**Kreisverband Nordvorpommern**  
 Bahnhofstraße 2  
 18356 Barth  
 Tel.: 038231/77793  
 eMail: info@NABU-NVP.de

**Ergänzung des F-Plans der Hansestadt Stralsund um die inkommunalisierten Flächen des Strelasunds und Anpassung des Landschaftsplans; Vorentwurf**  
 hier: Stellungnahme des NABU nach § 4 Abs. 1 BauGB

#### 6. Umgrenzung von Schutzgebieten und Schutzobjekten i.S.d. Naturschutzrechts

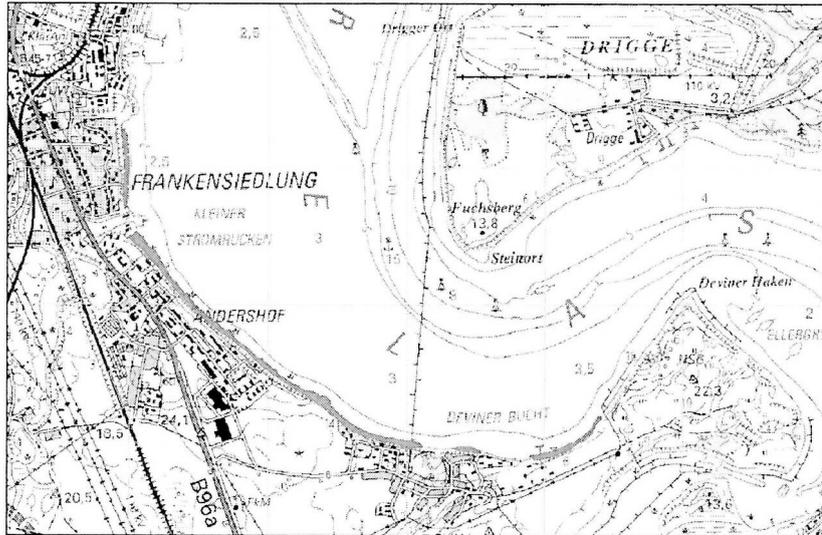
Der Typus des Schutzobjekts wurde in der Planzeichenerklärung des F-Plans bisher nicht vollständig berücksichtigt. Dadurch wird im F-Plan nicht deutlich, wo die gesetzlich geschützten Biotope entlang des Strelasunds verlaufen. Im L-Plan werden sie nur pauschal per Mit-

telpunkt symbolisiert (s. Pkt. 3). In der Begründung zum L-Plan werden nur 4 Biotop konkret mit Biotop-Nummer erwähnt. Gemäß PlanZV ist eine weitere Unterscheidung bei Bedarf möglich, der hier am ökologisch sensiblen Strelasund eindeutig vorliegt. Daher fordert der NABU, alle gesetzlich geschützten Biotop samt Grenzen im F-Plan mit Planzeichenerklärung per Symbol **B** „gesetzlich geschützter Biotop“ darzustellen.
